## ボルト吊金具 SHBN-S 仕様変更

ボルト吊り金具 SHBN-Sを仕様変更いたします。形鋼にC型チャンネルを固定できるよう寸法を変更いたします。

### 特長

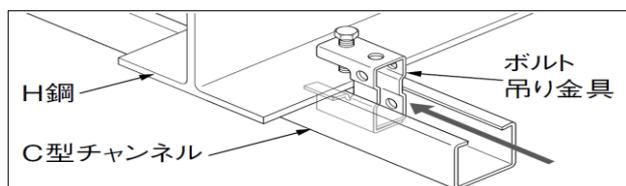
- ・形鋼とC型チャンネルを連結することができるよう、金具中央部分の幅見直し等の設計変更を行いました。
